OPONENTURA BAKALÁŘSKÉ PRÁCE

Téma: Životem zasazená vzpomínka, Metamorfóza starého hřbitova – bývalý libocký hřbitov

ŘEZ A-A' schodiště větví D M1:20

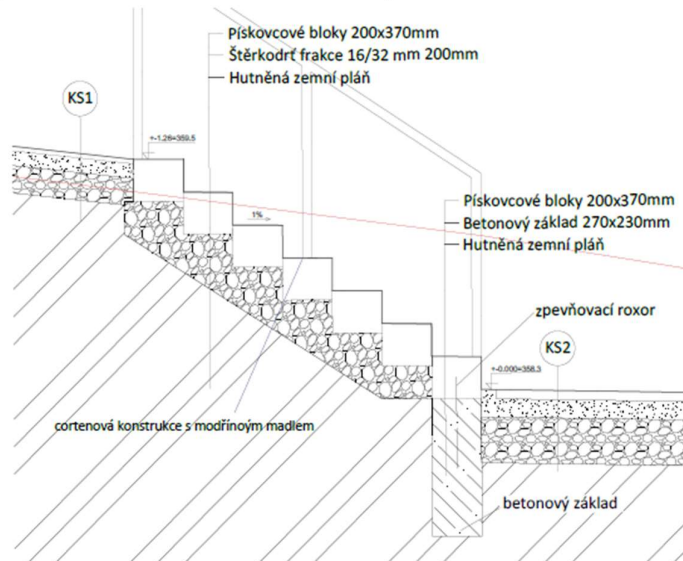
2/ Schodiště z pískovcových bloků

- Celý detail je nevhodně pojatý
- U bloků není uvedena povrchová úprava resp. Charakter bloků (např. lámané, štokované, špicované, pemrlované etc.)

1/ Doplňte a upravte řez schodištěm z pískovcových bloků. Specifikujte povrchovou úpravu a navrhnete další možnosti povrchových úprav a detailu hran.
